1. Który z zaproponowanych UKŁADÓW KOMUNIKACYJNYCH uważasz za zasadny do realizacji?

2. Czy uważasz, że teren zielony wzdłuż ulicy Szarych Szeregów został właściwie skomunikowany z centralną częścią placu (kładka pieszo rowerowa)?

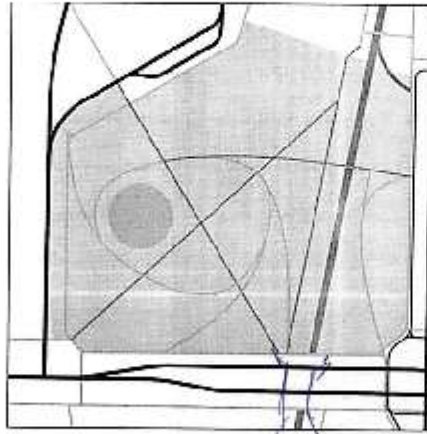
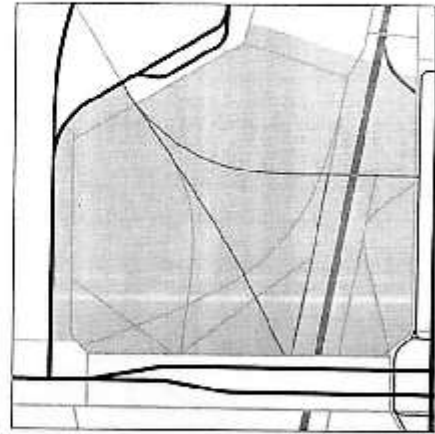
*Kładka do starego ogrodz.*

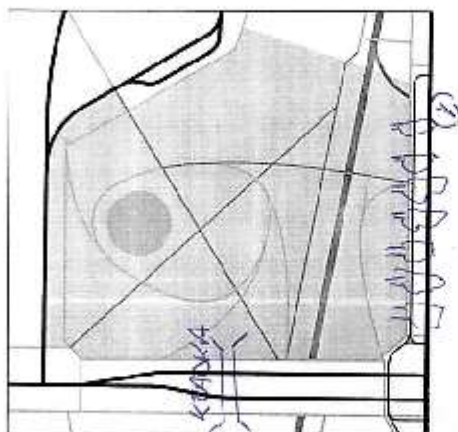
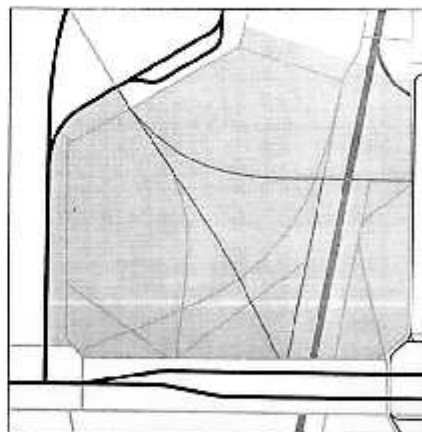
*Kładka do Starego ogrodu*

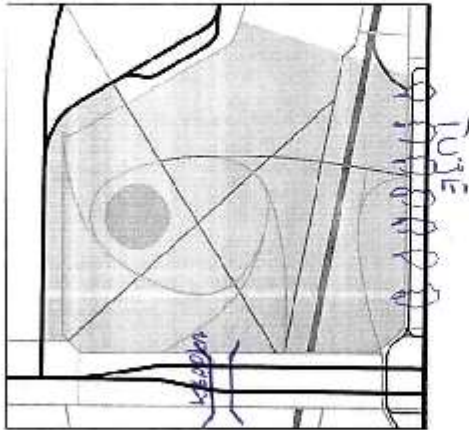
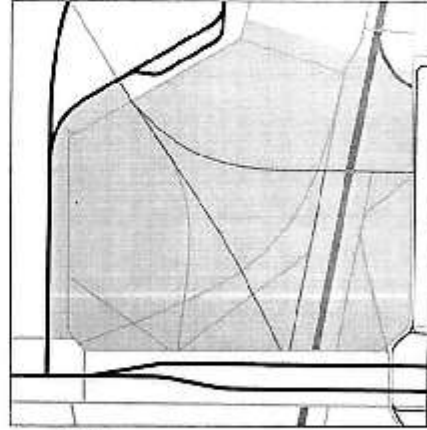
*Kładka do Stawicy wzdłuż*

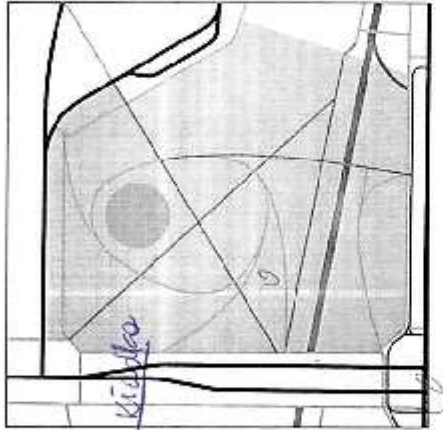
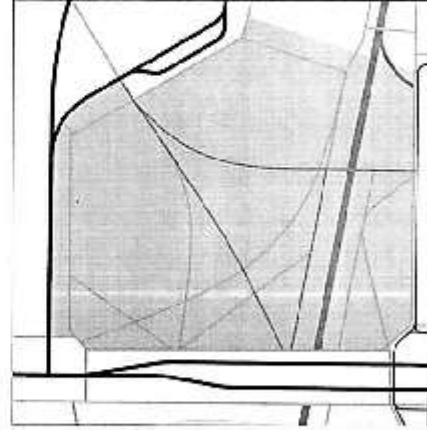
*Kładka dla pieszych do Starego ogrodu*

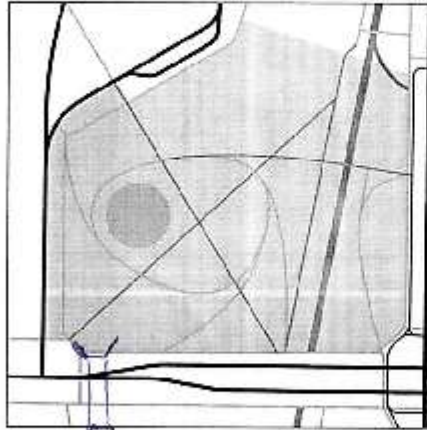
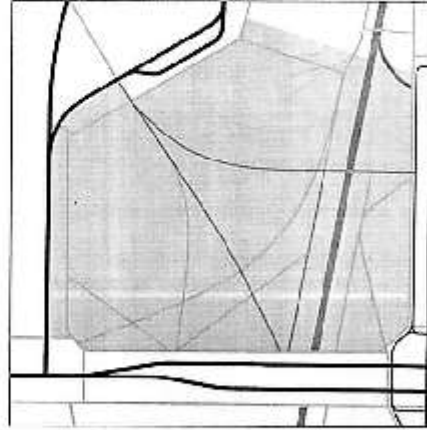
*Kładka pieszorowerowa byłaby naturalnie  
(bez przekładaj) połączeniem starego Ogrodu z  
Placem ks. kan. dr. Z. Demagala*

*Trudność w pokonaniu ul. Szarych Szeregów.*

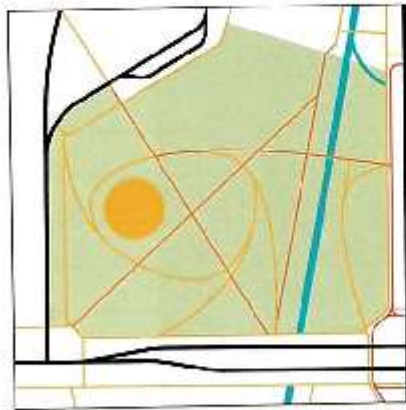
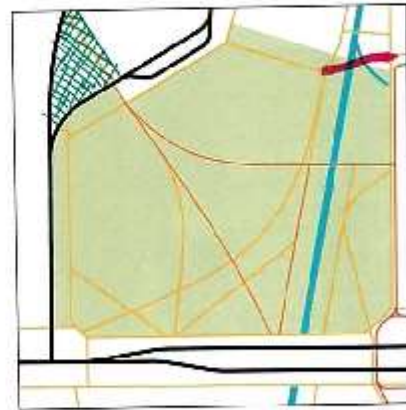
Kładka pieszo-rowerowa powinna zaczynać się na wysokości przejścia dla pieszych przez ul. Szarych Szeregów czyli na przedłużeniu planowanych przez MPU bulwarów wzdłuż połuku Północnego. Kładka powinna być bezschodowa i łagodnie obniżać się w kierunku ul. Mokrej. Należy dążyć do wyeliminowania rowerowego ruchu tranzytowego z centralnej części placu, który będzie przewożony szacownikom. Dodatkowo należy przewidzieć zmiany zaproponowane przez projektanta kładki pieszo-rowerowej, na przykład konstrukcji (np. drewnianej) umożliwiającej skomunikowanie z częścią placu znajdującą się po stronie ul. Szarych Szeregów.

Należy przewidzieć ramiona chodnika po północno-zachodniej stronie skweru (obecnie nie objętego opracowaniem).

**KŁADKA  
PIESZO - ROWEROWA**

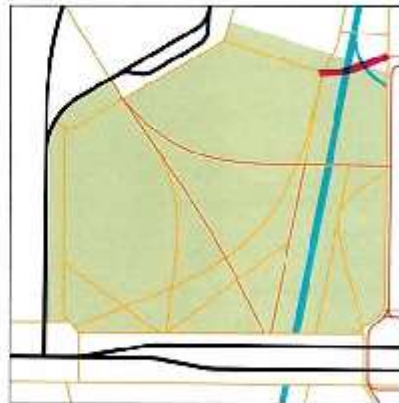
Kładka pieszo-rollerowa powinna zaczynać się na wysokości przejścia dla pieszych przez ul. Szarych Szeregów czyli na przechwyceniu planowanych przez MPU bulwarów wzdłuż potoku Północnego. Kładka powinna być bezschodowa i łagodnie obniżać się w kierunku ul. Mokrej. Należy dążyć do wyeliminowania rowerowego ruchu tranzytowego z centralnej części placu, który będzie przeszkodą dla spacerowiczom. Dodatkowo należy przewidzieć zmianę zaproponowanej przez projektanta kładki pieszo-rollerowej na pieszą o lekkiej konstrukcji (np. drewnianej) umożliwiającej skomunikowanie z częścią placu znajdującą się po stronie ul. Szarych Szeregów.

Należy przewidzieć remont chodnika po północno-zachodniej stronie skweru (obecnie nie objętego opracowaniem).

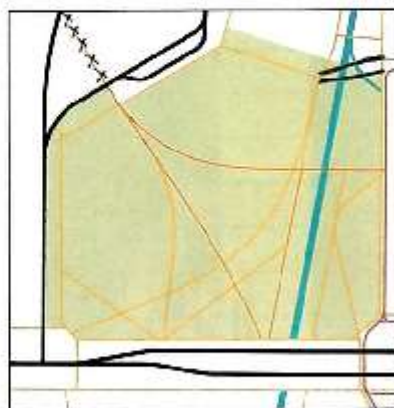
*Kładka pieszo-rowerowa  
xxxxx  
chodnik  
do garaż*

Kładka pieszo-rowerowa powinna zaczynać się na wysokości przejścia dla pieszych przez ul. Szarych Szeregów czyli na przedłużeniu planowanych przez MPU bulwarów wzdłuż potoku Północnego. Kładka powinna być bezschodowa i łagodnie obniżać się w kierunku ul. ~~Maksim. Bałczy. Szarych Szeregów~~ ~~Wskazane miejsce na kładkę pieszo-rowerową z centralną częścią placu. Ma być bezschodowa i~~ ~~specjalnym~~. Dodatkowo należy przewidzieć zamiłane zaproponowanej przez projektanta kładki pieszo-rowerowej na pieszą o lekkiej konstrukcji (np. drewniane) umożliwiającej skomunikowanie z częścią placu znajdująca się po stronie ul. Szarych Szeregów.

Należy przewidzieć remont chodnika po północno-zachodniej stronie skweru (obecnie nie objętego opracowaniem).

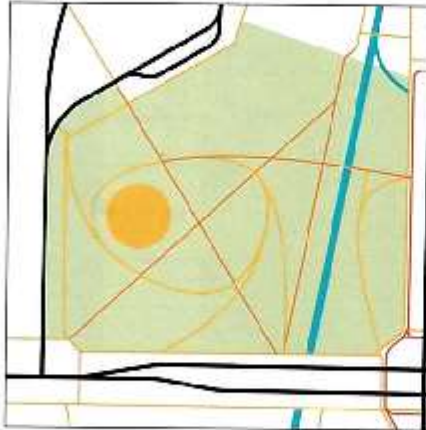
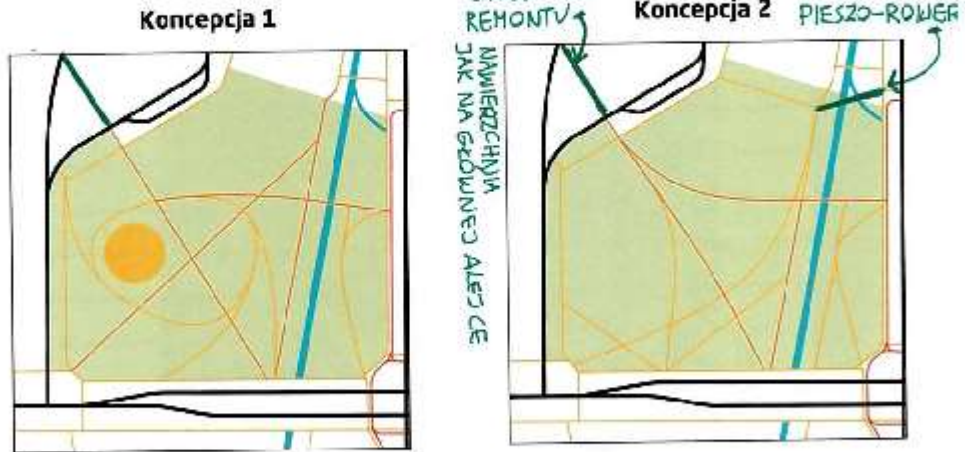
**Istniejące:** CIĄGI JEZDNE  
 CIĄGI ROWEROWE  
 PROJEKOWANY CIĄG PIESZO-ROWEROWY z kładką  
**Projektowane** CIĄGI PIESZO - ROWEROWE  
 CIĄGI PIESZE

Kładka pieszo-rollerowa powinna zaczynać się na wysokości przejścia dla pieszych przez ul. Szarych Szeregów czyli na przedłużeniu planowanych przez MPU bulwarów wzdłuż potoku Północnego. Kładka powinna być bezschodowa i łagodnie obniżać się w kierunku ul. Mokrej. Należy dążyć do wyeliminowania rowerowego ruchu tranzytowego z centralnej części placu, który będzie przeszkadzał spacerowiczom. Dodatkowo należy przewidzieć zamianę zaproponowanej przez projektanta kładki pieszo-rollerowej, na pieszą o lekkiej konstrukcji (np. drewnianej) umożliwiającej skomunikowanie z częścią placu znajdującą się po stronie ul. Szarych Szeregów.

Należy przewidzieć remont chodnika po północno-zachodniej stronie skweru (obecnie nie objętego opracowaniem).

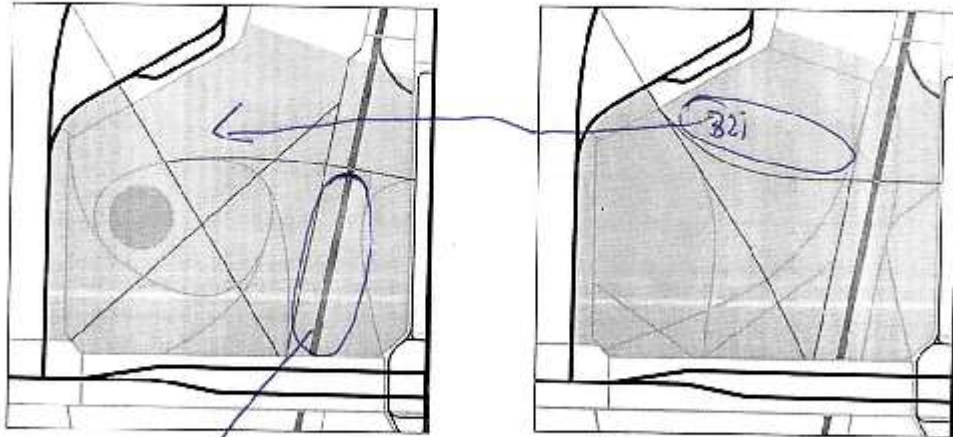
OBNIŻYĆ SKARPY  
NA RZECZ TARASY ZALEWOWEJ

2 KONCEPCJI NR 2 PRZEMIESIĆ DO KONCEPCJI NR 1 ZGODNIE  
Z KIERUNKIEM

OBNIŻENIE SKARPY I WILCZYZENIE TARASY ZALEWOWEJ  
POZWOŁI W CZĘŚCI ROZWIĄZAĆ PROBLEM ZAKŁAMIA SIĘDZICK  
PRZY UL. KONOPNEJ
